## Questions and Answers (Q&amp;A) | Questions et Réponses

ANNEX A – Typical 5 | Annexe A – Type 5

**Fixed Workstation (TYP.5):**

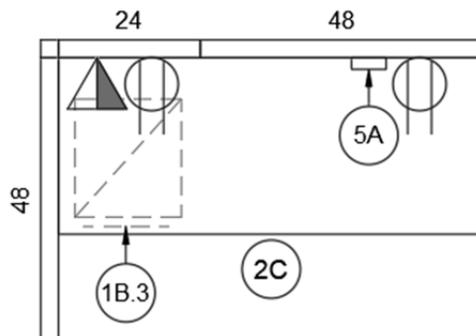
6	<p>With regards to the Category 5, item# 8, 5A, Would the client accept a power module with 3 power outlets and 2 USB?</p> <p>Alternately, would the client accept a combination of power modules both above and on the underside of the worksurface for a total of 4 outlets or more?</p> <p>***</p> <p>En ce qui concerne la catégorie 5, item no. 8, 5A, le client accepterait-il un module d'alimentation avec 3 prises de courant et 2 USB ?</p> <p>Sinon, le client accepterait-il une combinaison de modules d'alimentation au-dessus et en dessous de la surface de travail pour un total de 4 prises ou plus ?</p>	<p>The CNSC confirms that yes, we would accept a power module with 3 power outlets and 2 USB.</p> <p>Alternately, we would not accept a combination of power modules both above and on the underside of the worksurface for a total of 4 outlets or more.</p> <p>***</p> <p>La CCSN confirme que oui, nous accepterions un module d'alimentation avec 3 prises de courant et 2 USB.</p> <p>La CCSN n'accepterait pas une combinaison de modules d'alimentation au-dessus et en-dessous de la surface de travail pour un total de 4 prises ou plus.</p>
